# Planendring Alpinbyen

## Innkomne innspill til varsel om oppstart av planarbeid

I forbindelse med varsel om oppstart av planendring Alpinbyen, er det mottatt 14 innspill. Innspillene er gjengitt og kommentert i dette dokumentet. Innspillene følger i sin helhet som vedlegg.

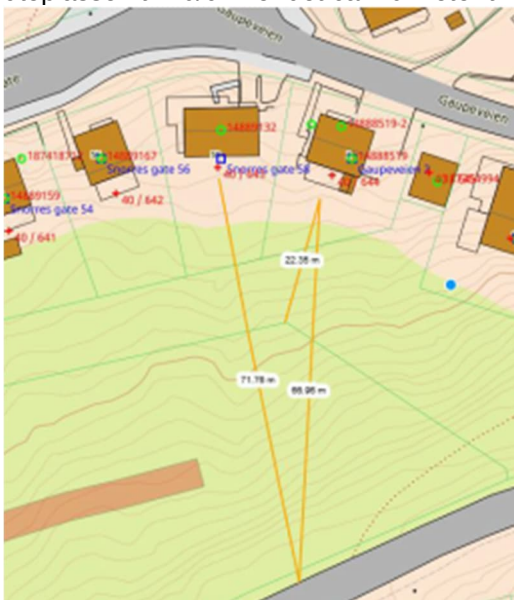
Vi mener reguleringsplan bør inneholde bestemmelser om at blokkene skal trappes ned slik at de følger terrenget. Omtrent som blokkene i Elvefaret.

Det er ikke aktuelt å utarbeide sol/skyggediagram med annen utforming av bebyggelsen (trapping) ettersom dette ikke er et alternativ i planen.

Figur 2 Illustrasjon av snittegning som bør lages

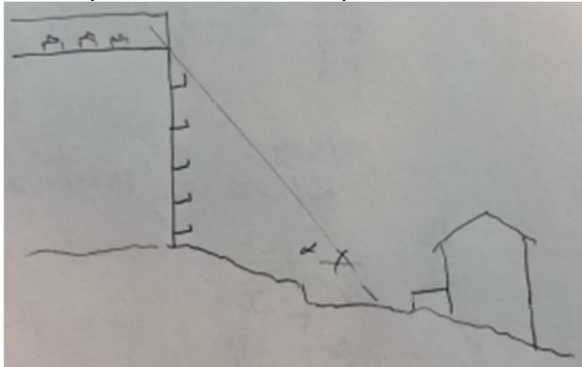
Med bakgrunn i dette ber vi om at det i reguleringsplanen lages en tegning som viser et snitt av nabo eiendommene nærmest blokkene, terrenget og nærmeste punkt på blokkene (se illustrasjon i Figur 2 under). Tegningen bør vise alle relevante mål og vinkler, inkludert solhøydevinkelen. Alternativet med en nedtrapping av fasaden bør også illustreres på en slik skisse (se første avsnitt over).

Det er utarbeidet terrengsnitt som ligger som vedlegg til planen.
